# **DOSSIER D'AUTORISATION ENVIRONNEMENTALE**

## **EXTENSION DE LA RETENUE D'ALTITUDE « ECHAUDS II »**

Commune : LES BELLEVILLE Station : LES MENUIRES

## **DEMANDE DE COMPLEMENTS N° 1 DE LA DDT DU 21/09/2021**

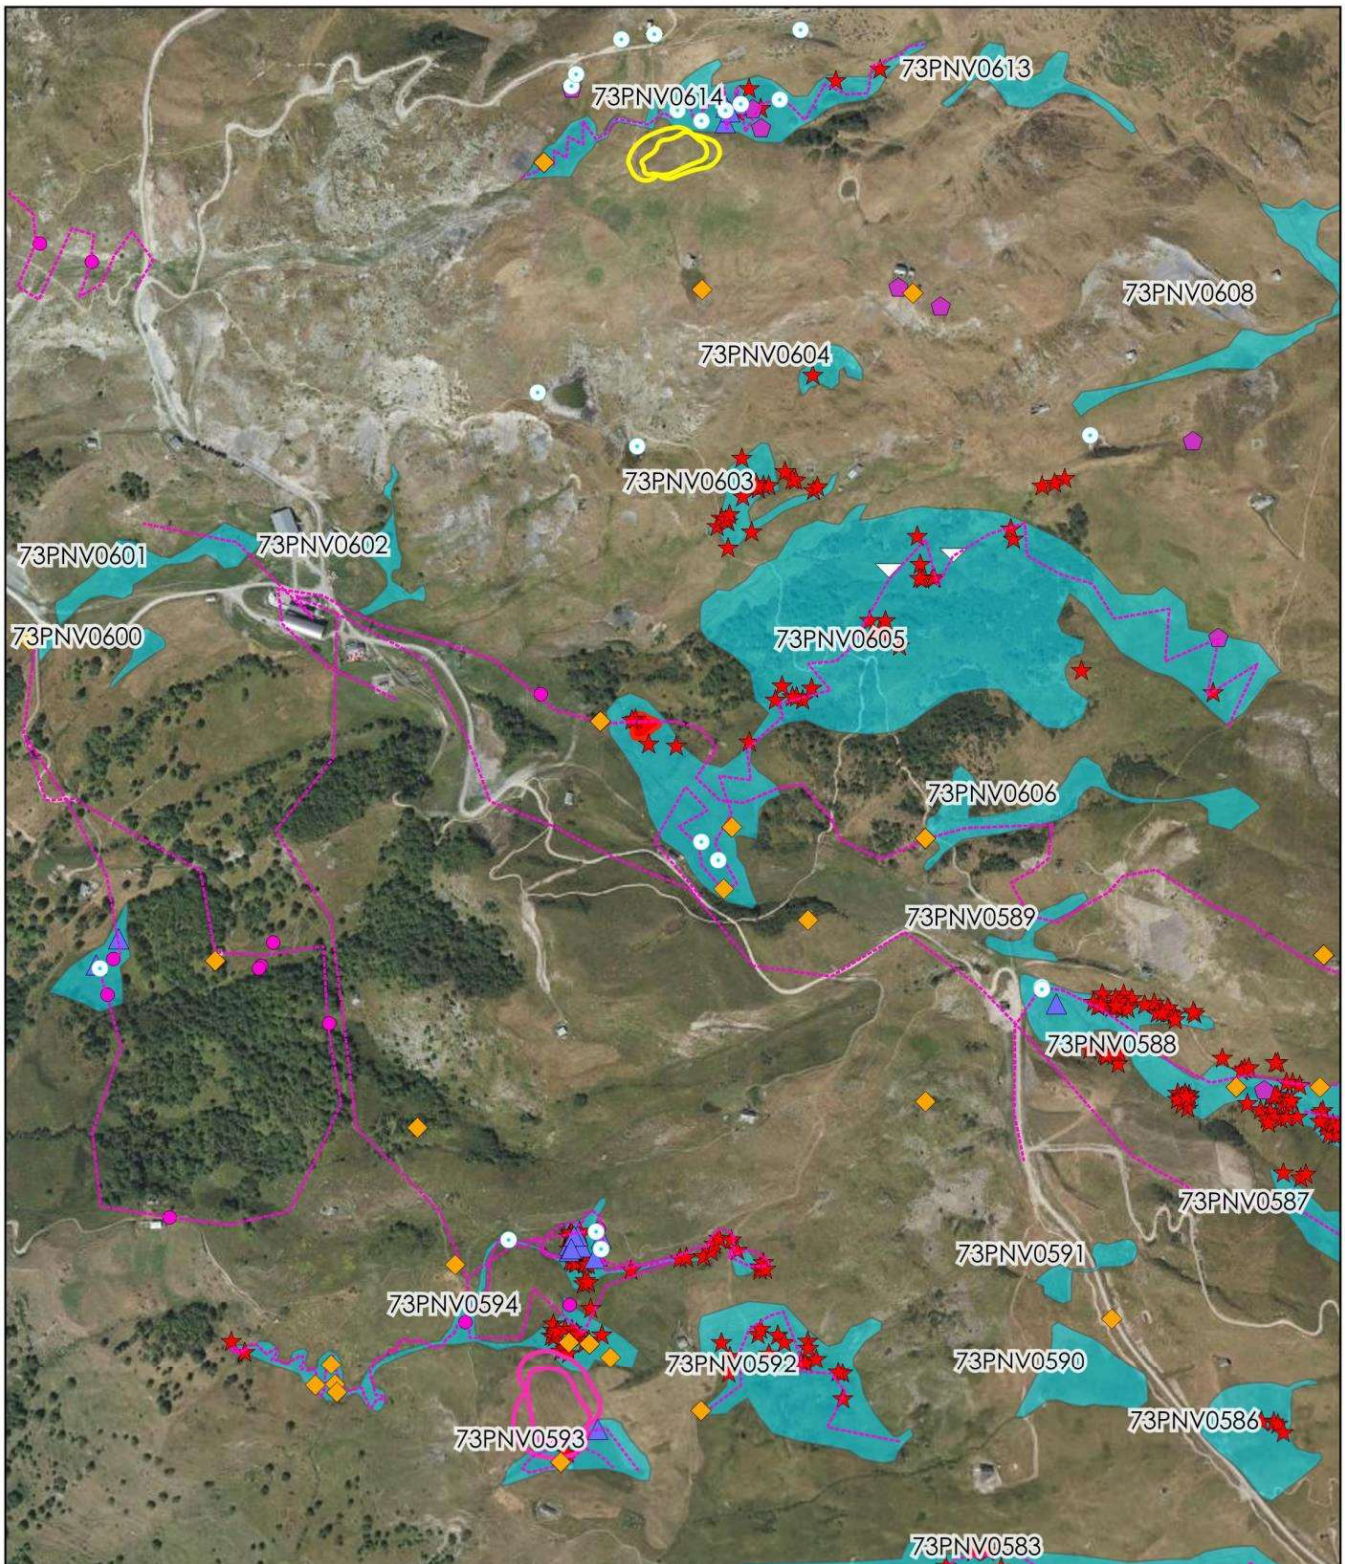
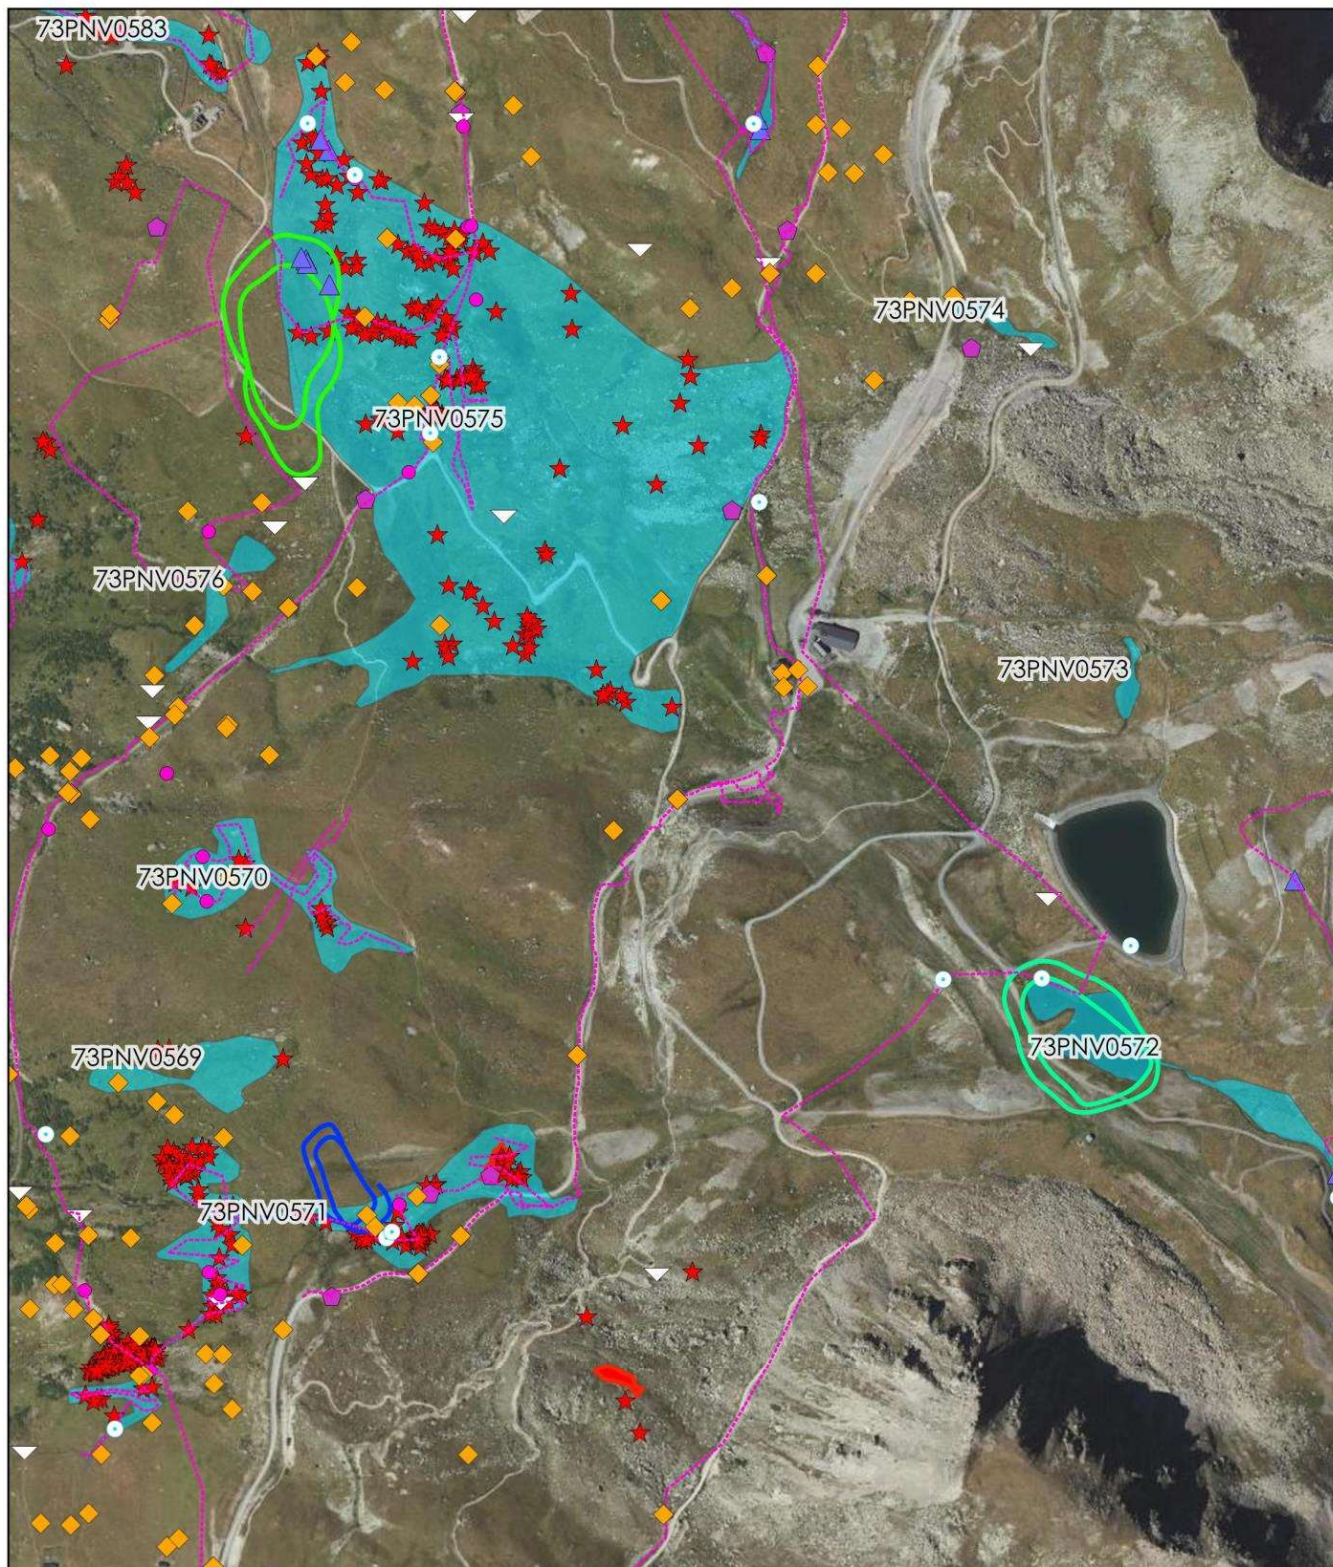
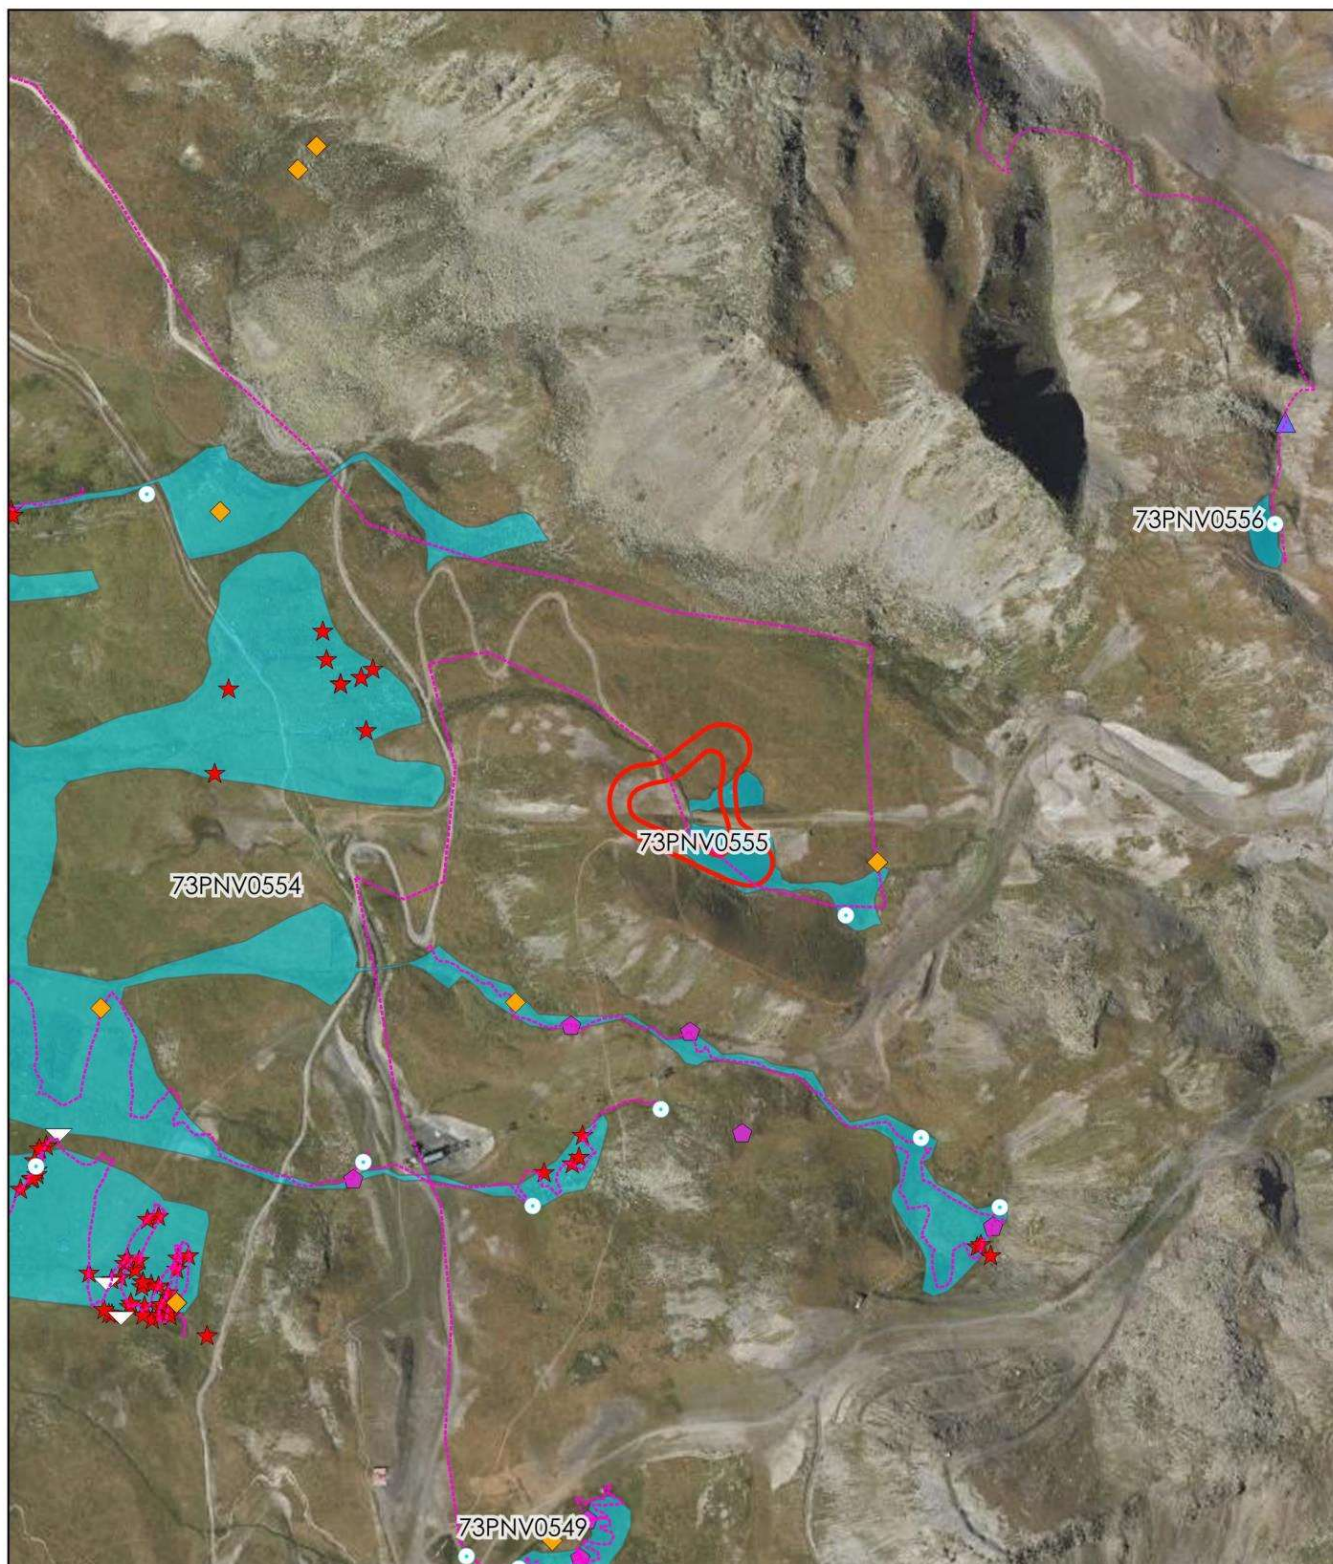
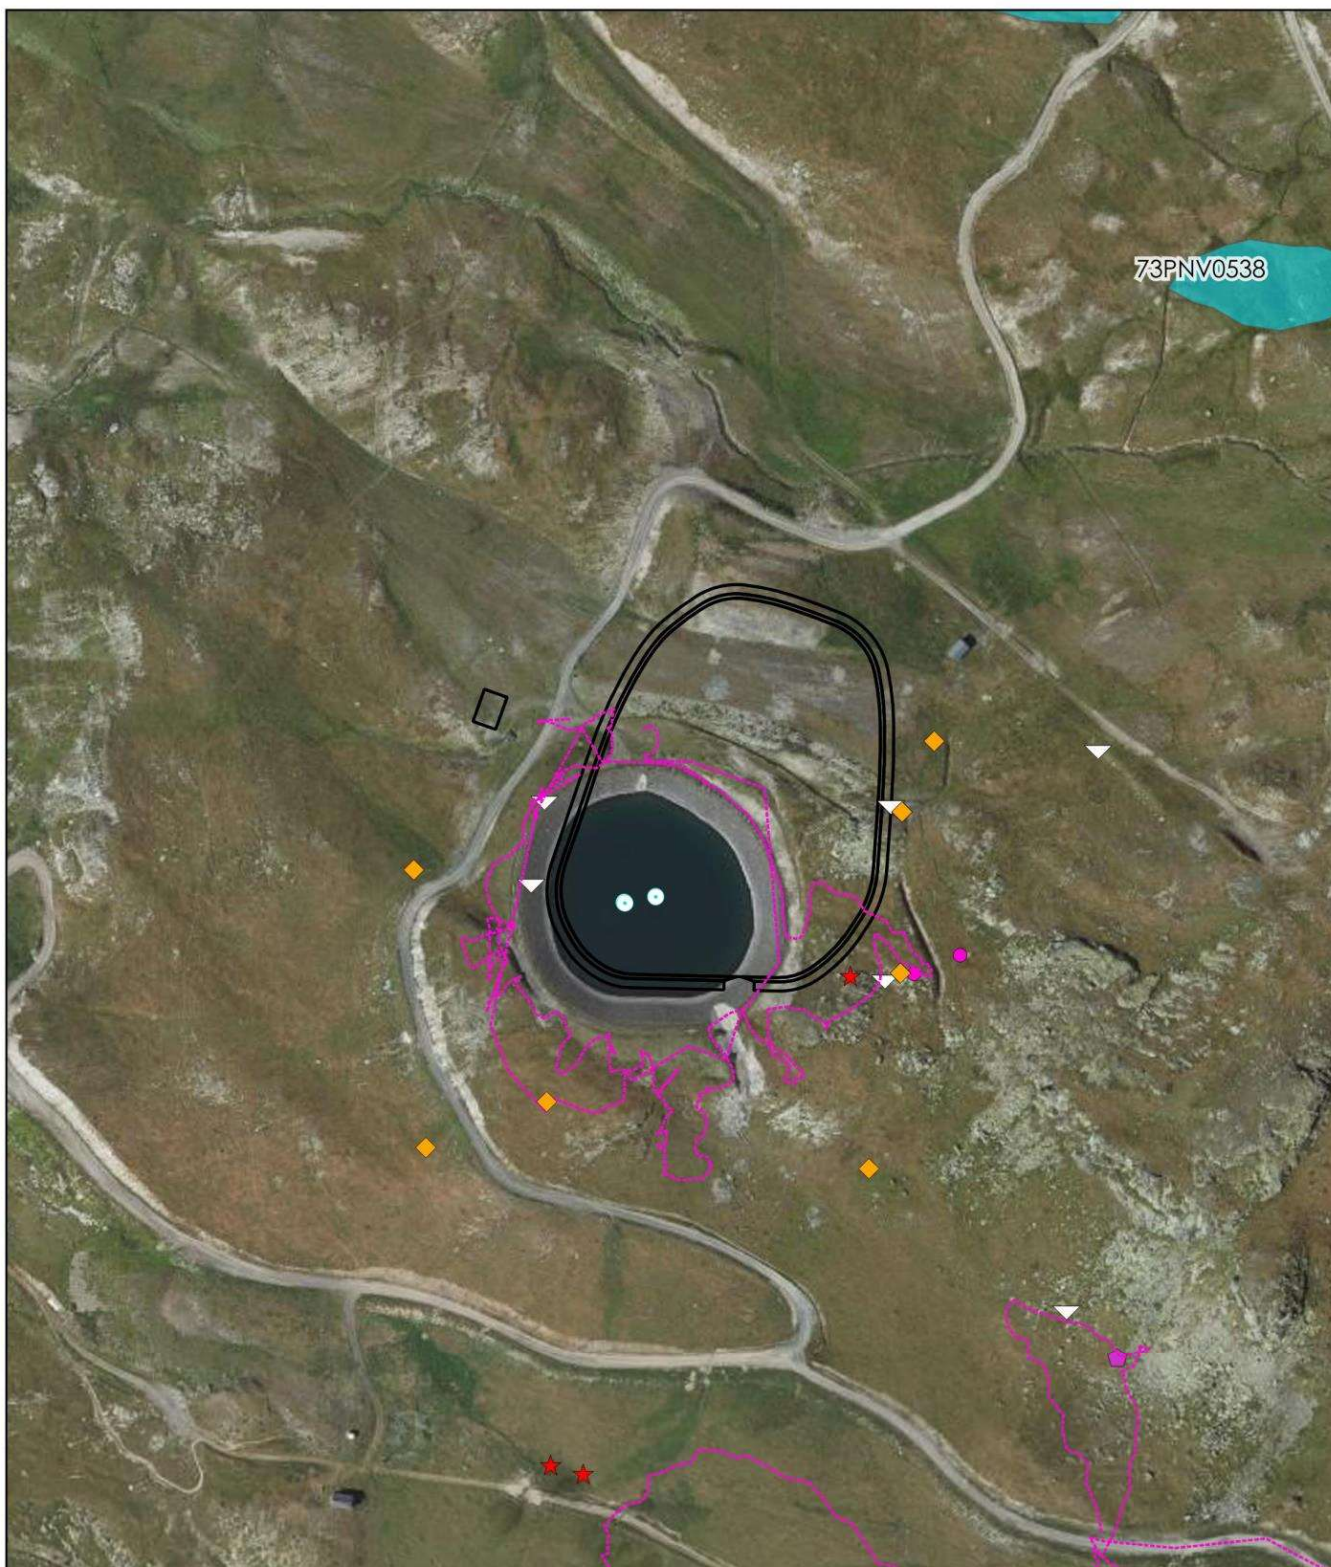
*Justification à mieux développer pour le choix retenu parmi les variantes possibles, notamment en utilisant un système de notations des variantes, avec prise en compte des surfaces d'habitats et/ou des effectifs d'espèces protégées impactées pour chaque option, dans le sens d'étayer l'option de meilleure solution écologique.*

Pour la recherche de sites potentiels qui pourraient être favorables à l'installation d'une retenue d'altitude, un pré-repérage des sites potentiels sur le domaine skiable des Menuires a été effectué grâce au traitement du LIDAR : les sites avec une pente comprise entre 0 et 20 % et pouvant potentiellement recevoir un réservoir d'eau ont été isolés.

Au terme du pré-repérage, 8 sites potentiels ont pu être déterminés. Le tableau suivant présente une comparaison entre chaque site, selon plusieurs indicateurs de biodiversité à prendre en compte. Pour pouvoir être comparés avec les sites potentiels, seuls l'emprise stricte de la retenue projetée et les terrassements associés ont été pris en compte.

Le tableau ci-dessous met en évidence plusieurs éléments permettant de hiérarchiser les différents sites entre eux :

**Le site retenu est donc celui qui présente le moins d'impact sur la biodiversité.**

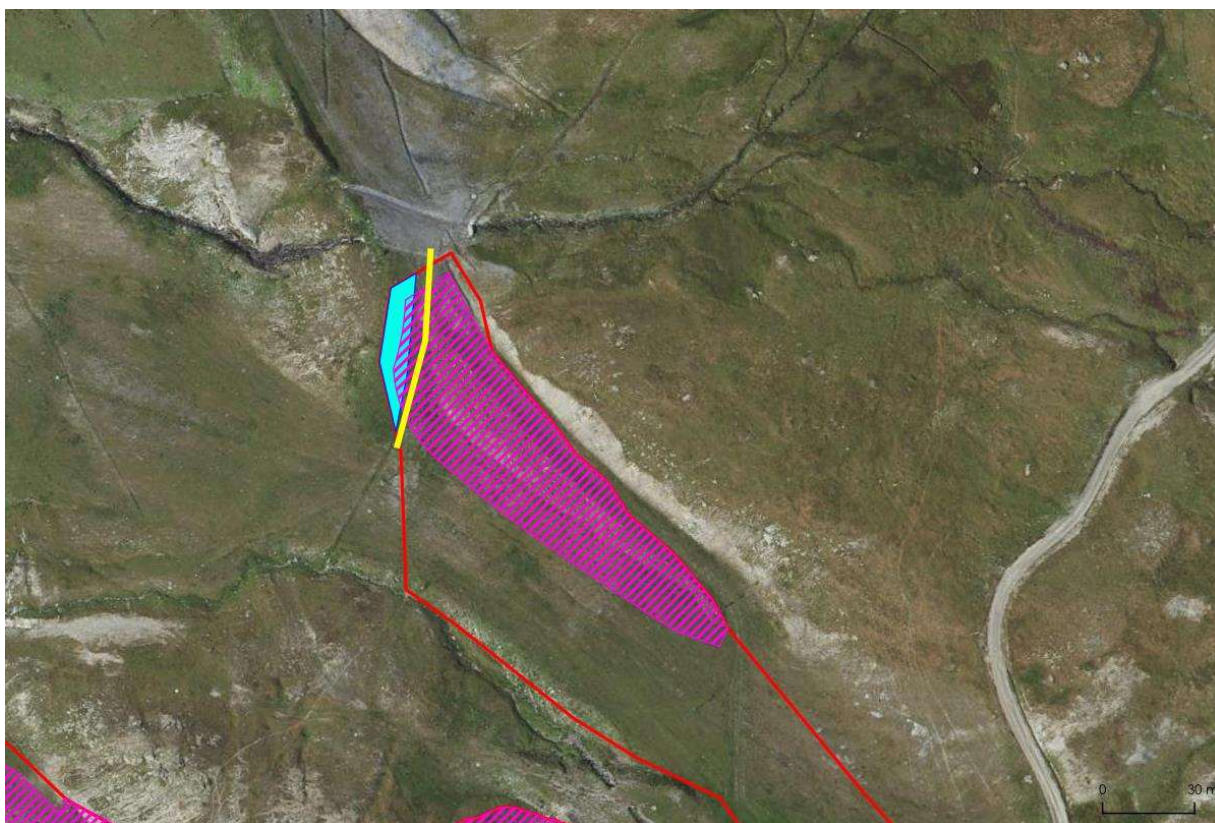
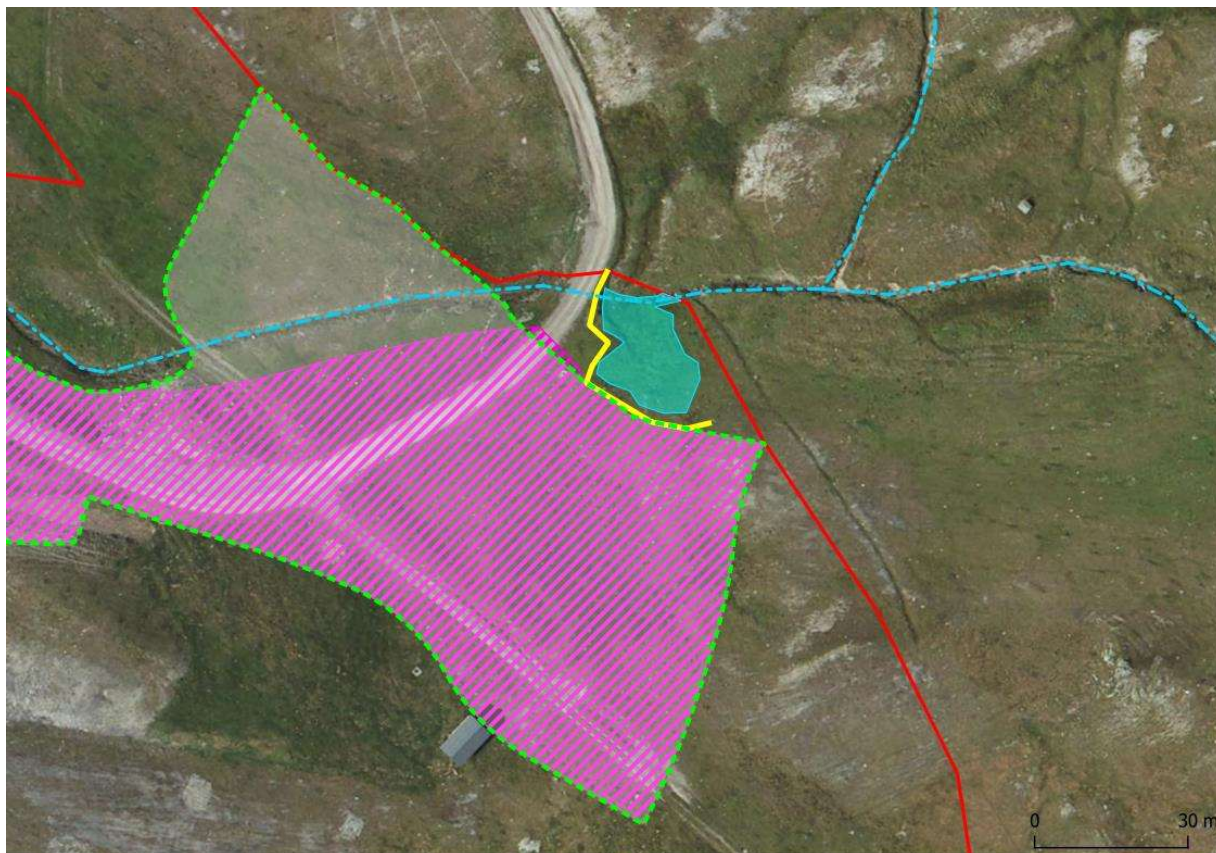
*Précisions à apporter sur l'évitement des habitats humides concernés par l'emprise du remodelage de pistes.*

Le plan projet des travaux de piste a ainsi été modifié en ce sens (voir annexe 6).

Les travaux de reprise de pistes ont également été modifiés de manière à ne pas impacter le cours d'eau expertisé par l'OFB.
